女川原子力発電所2号炉 重大事故等対策の有効性評価について (審査会合における指摘事項の回答)

平成31年2月28日
東北電力株式会社

表1 検討ケース

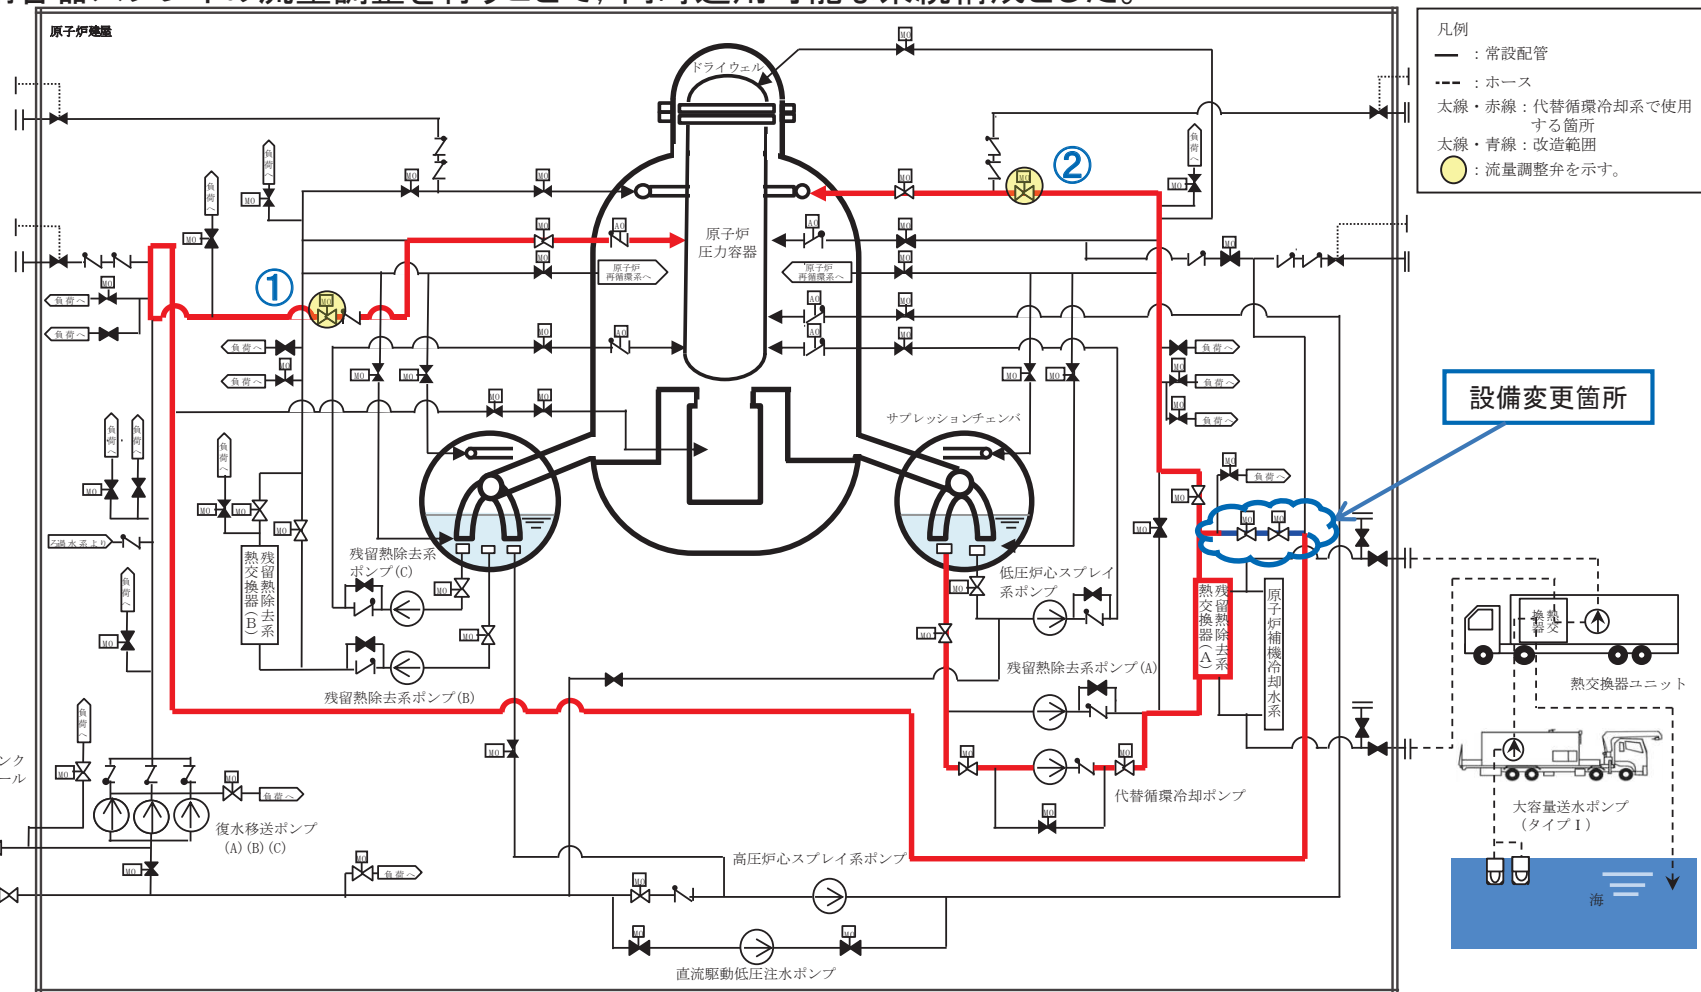
・代替循環冷却系について、より効率的にドライウェル温度を低下させるための運用を検討すること。

- ・格納容器破損モード「格納容器過圧・過温破損(代替循環冷却系を使用する場合)」への対応においては、代替循環冷却系による原子炉注水及び原子炉格納容器代替スプレイ冷却系による格納容器スプレイにより格納容器冷却を行うこととしており、格納容器の限界温度及び限界圧力を下回っているものの、事象発生から7日後においても格納容器温度が高く維持されている評価であった。
- ・より効率的に格納容器温度を低下させる方法として以下の2ケースについて検討した。

ケース	概要
従来ケース	代替循環冷却系で原子炉注水を行い、原子炉格納容器代替スプレイ冷却系で格納容器スプレイを実施する。格納容器スプレイ(間欠)は格納容器温度150℃にて開始する。
ケース1 現状の設備のまま 手順変更	代替循環冷却系で原子炉注水を行い、原子炉格納容器代替スプレイ冷却系で格納容器スプレイを実施する。格納容器スプレイ(間欠)の開始基準温度を下げることで、格納容器温度を低下させる。
ケース2 代替循環冷却系の 設備変更を考慮	代替循環冷却系で原子炉注水及び格納容器スプレイの同時運用を実施する。格納容器スプレイを連続で行うことで、格納容器温度を低下させる。(設備変更の概要については、次ページのとおり)

- ・ケース2における代替循環冷却系の設備変更の概要を以下に示す。
- ・新たに残留熱除去系配管と復水補給水系配管にタイラインを設置し, 図1の①の弁で原子炉注水の流量調整, ②の弁で格納容器スプレイの流量調整を行うことで, 同時運用可能な系統構成とした。

図4 格納容器破損モード「雰囲気圧力・温度による静的負荷(格納容器過圧・過温破損)(代替循環冷却系を使用できない場合)」における手順の概要

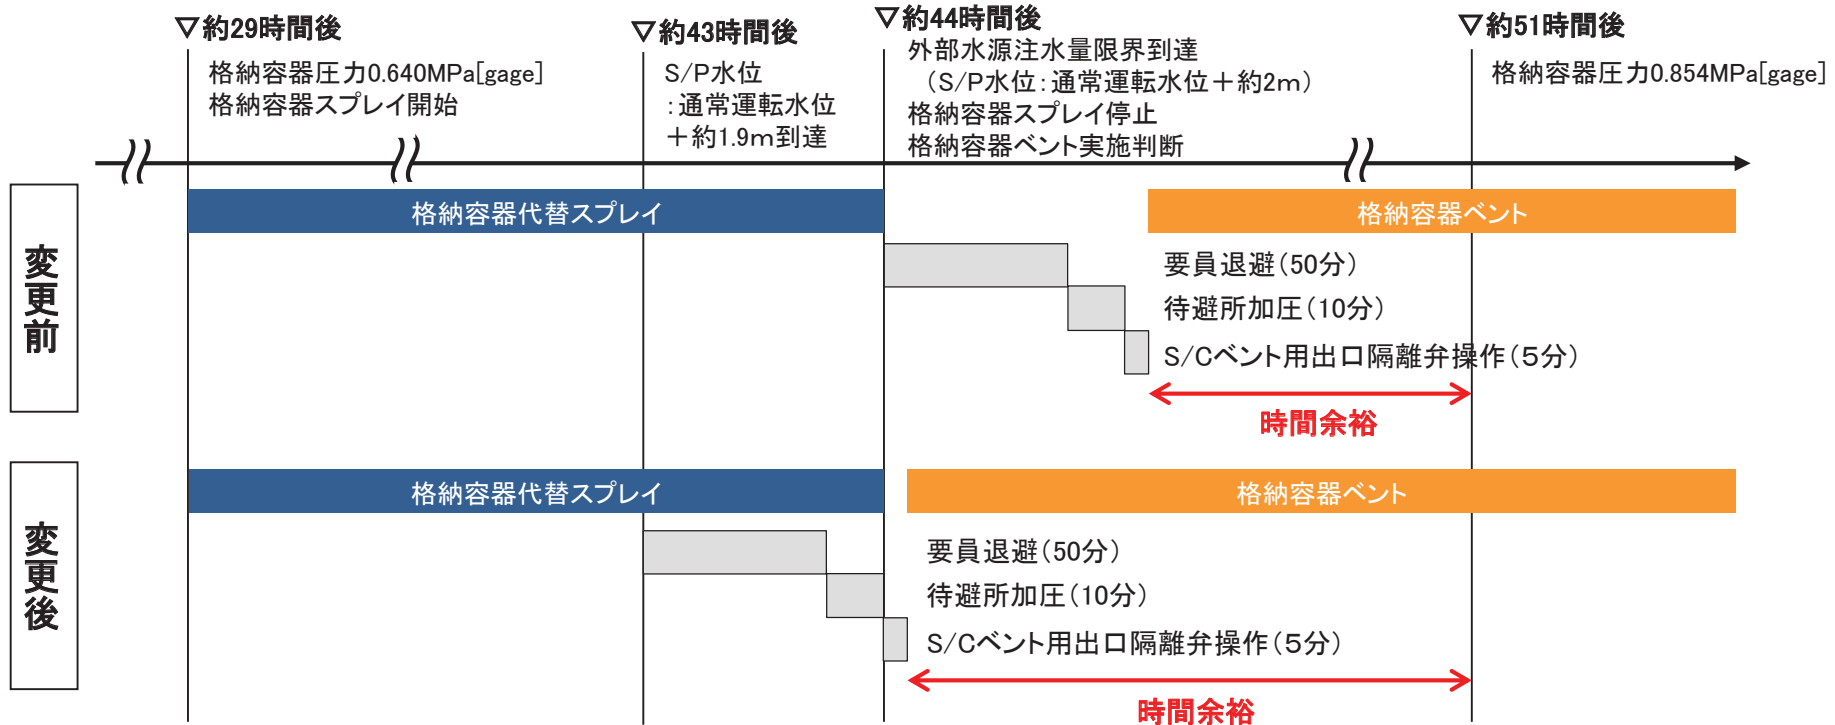
- ・格納容器過圧・過温破損(代替循環冷却系を使用できない場合)について、実際の対応手順を踏まえた上で、ベースケースとすべき評価条件を再度検討して提示すること。(No.4)
- ・要員の線量評価の説明を再検討し弁手動操作のフローを説明すること(中操でベントのボタンを押すタイミングとベント操作開始のタイミングの一致性の有無等)。(No.5)

(炉心損傷後における格納容器ベントは外部水源注水量限界到達後、中央制御室から遠隔操作により速やかに開始する手順としていることに対し、プラント挙動及び線量評価では格納容器圧力が0.854MPa[gage](2Pd)に到達した時点でベントを開始する条件としていたため、ベント開始タイミングの相違について整理を求められたもの。)

- 炉心損傷が発生した場合、外部水源注水量限界到達時点からプルーム通過に備えた作業等を実施し、格納容器ベント操作を実施する運用としていたが、外部水源注水量限界到達による格納容器代替スプレイの停止以降、速やかに格納容器除熱を実施可能な運用に見直しを実施した。
- 本運用に見直しを実施することにより、外部水源注水量限界到達後に開始するS/Cベント用出口隔離弁の操作について、格納容器限界圧力(0.854MPa[gage])までの時間余裕をさらに確保できることから、より安全性が向上する運用となる。

図5 燃料評価で想定する負荷(イメージ)

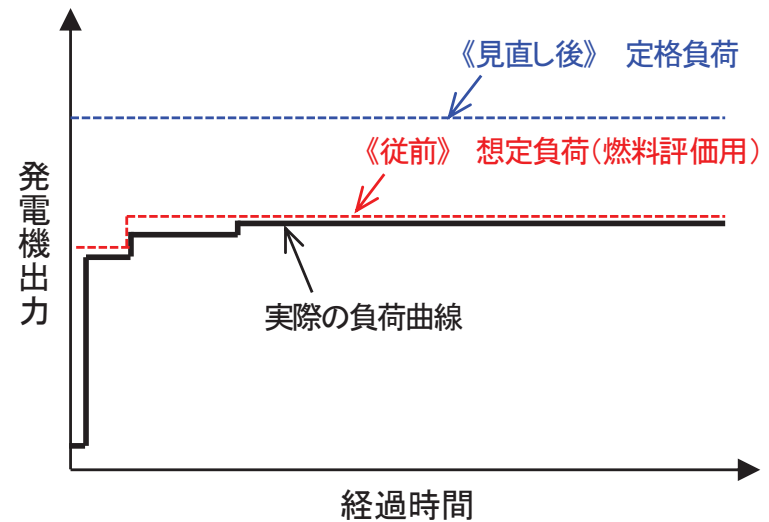
- ・燃料評価条件を定格負荷に見直したことによる、要員、手順等への影響について、すべての事故シーケンスを対象に整理して提示すること。

- ・非常用ディーゼル発電機等及び常設代替交流電源設備については、重大事故等時に想定される機器の負荷容量を合計しても定格出力運転とはならないため、現実的な評価を行う観点から想定負荷(図5の赤線)に基づく燃料評価を実施していた。
- ・燃料評価に使用する各発電機の負荷容量について、発電機を運転する際に取り得る最大の負荷容量である定格負荷(図5の青線)に基づき燃料評価を行い、燃料保有量の妥当性を確認した。

図6 コリウムシールドの概念図

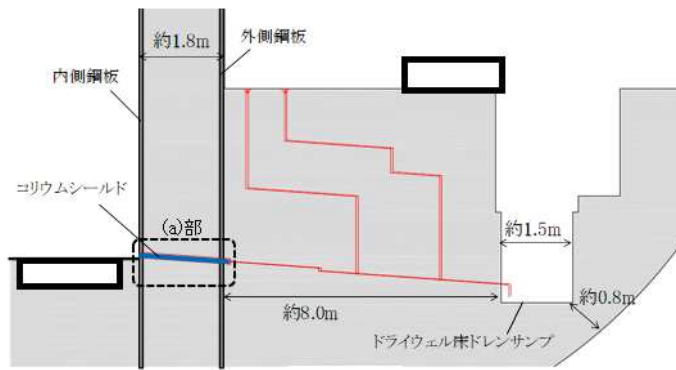
・コリウムシールドについて、耐熱材の性質を踏まえた上で、材料選定の考え方を整理して提示すること。

・溶融炉心を早期に固化・停止させるため実効的な流路径を小さくし、溶融炉心の侵入量を少なくする。小さくした流路径が侵食により拡大することを防止するため、耐侵食性を有するコリウムシールドを設置する。

・上記の設置目的及びその達成手段を考慮すると、コリウムシールドの材料として耐侵食性を有する材料が適している。
 ・模擬溶融炉心による侵食実験の結果より、耐侵食性の候補材(, , ZrO_2)の中から最も耐侵食性に優れている ZrO_2 をコリウムシールドの材料として選定した。
